Gemeinde Karlsbad, Ortsteil Langensteinbach

Bebauungsplan „Langensteinbach Süd, 3. Änderung“, nach § 13a BauGB

Beteiligung der Öffentlichkeit sowie der Behörden und sonstiger Träger öffentlicher Belange gemäß § 4 Abs. 2 BauGB (vom 24.02.2025 bis zum 24.03.2025)

(Quelle: Google Streetview)

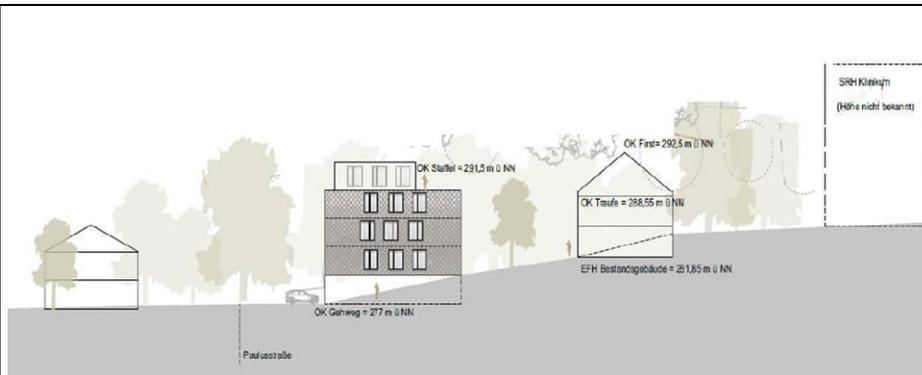
In der Folgezeit wurde das Gebiet entsprechend der bauplanungsrechtlichen Festsetzungen des Bebauungsplans „Karlsbad Süd“ bebaut und es befinden sich auf dem Flst.Nr. 8173 fünf Mehrfamilienwohnhäuser, welche allesamt nicht mehr als zwei Vollgeschosse aufweisen, wie nachstehende Abbildung verdeutlicht:

Die Bestandsgebäude weisen allesamt eine Traufhöhe von nur 6,7 Metern und eine Firsthöhe von nur 10,65 Metern auf, wie das bereits dem Gemeinderat vorliegende Baukonzept des Investors zutreffend wiedergibt:

Der Bebauungsplan aus dem Jahr 1979 war für die derzeitige Bestandbebauung durchaus angemessen. Nach 46 Jahren und anderen Voraussetzungen kann auf Grundlage dieses Bebauungsplanes keine zukunftsweisende Bebauung umgesetzt werden. Eine Bebauung mit einer maximalen zweigeschossigen Bauweise ist weder nachhaltig noch effizient. Die geplante Neubebauung nutzt den verfügbaren Raum effizient und reduziert gleichzeitig den Bedarf an zusätzlicher Bodenfläche. Dies ist in Zeiten, in denen Bauland knapp und teuer ist, besonders wichtig.

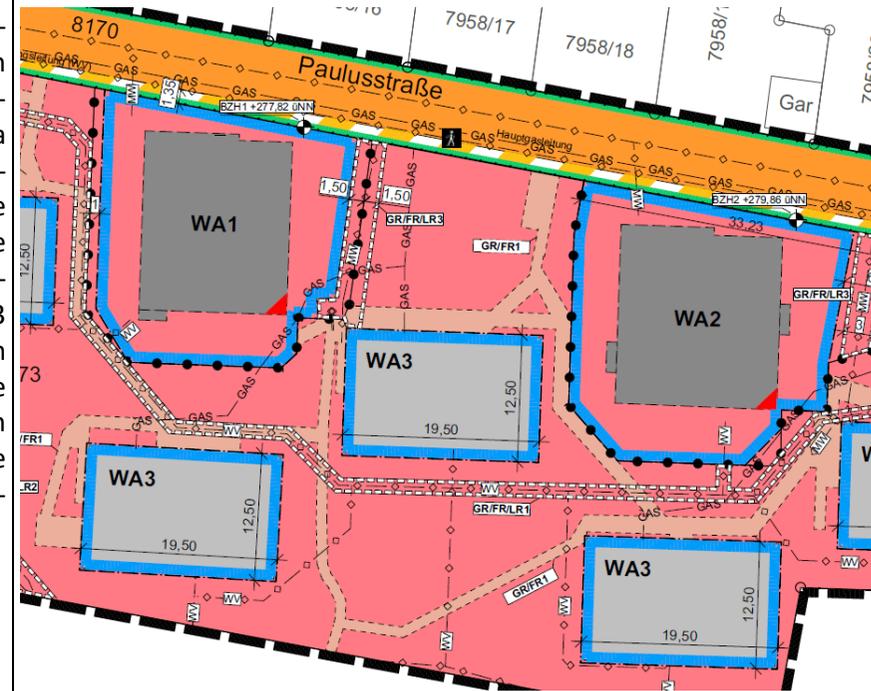
Bei Realisierung dieser Baukörper würde den bestehenden Baukörpern auf dem Grundstück Licht und Luft genommen und es hierdurch zu signifikanten Einschränkungen der Lebensqualität und Privatsphäre kommen würde. Nicht umsonst soll für die WA 1 und 2 die abweichende Bauweise festgesetzt werden, da die eigentlich erforderlichen Abstandsflächen nach § 5 LBO zu den Bestandsbaukörpern in WA 3 überhaupt nicht eingehalten werden können. Deshalb heißt es auch in der Begründung zum Bebauungsplan auf Seite 46:

werden. Hier pauschal von einer überdimensionalen Höhenentwicklung zu sprechen, ist nicht ganz korrekt. Nachfolgender Planausschnitt verdeutlicht die Lage der Bestands- und Neubebauung.

Durch die überwiegende südliche Orientierung der Gebäude wird die hier angeführte signifikante Einschränkung der Lebensqualität und der Privatsphäre nicht gesehen. Einzig das Gebäude östlich der Kita ist ein Stück weit mit seiner östlichen Fassade etwas näher an der Neubebauung, aber auch hier wurde der baurechtliche Abstand mehr als eingehalten.

Die Abstandsflächen der neuen Gebäude werden auf dem eigenen Grundstück abgebildet. Lediglich mit der Gebäudeecke wird der Mindestabstand zur Grundstücksgrenze nach LBO unterschritten. Alle Gebäude halten jedoch den Mindestabstand von 6 m zum nächsten Gebäude (Brandschutz) ein. Die Ausnahme der Unterschreitung des Mindestabstands bis zur Grundstücksgrenze im Bereich der südöstlichen Gebäudeecke rührt aus der vorgegebenen Grundstücksteilung und den kleinen Grundstückszuschnitten. Um hier noch sinnvoll und nachhaltig nachverdichten zu können, wird von der Ausnahme Gebrauch gemacht – allerdings unter Einhaltung aller zum Schutz vergebenen Abstände, wie z.B. der 6 m zum Brandschutz.

Im Fall der Neubebauung ist dies jedoch unproblematisch, da es hier nur die Gebäudeecke (rotes Dreieck im Plan) betrifft. Der Abstand zum Bestandsgebäude wird eingehalten.
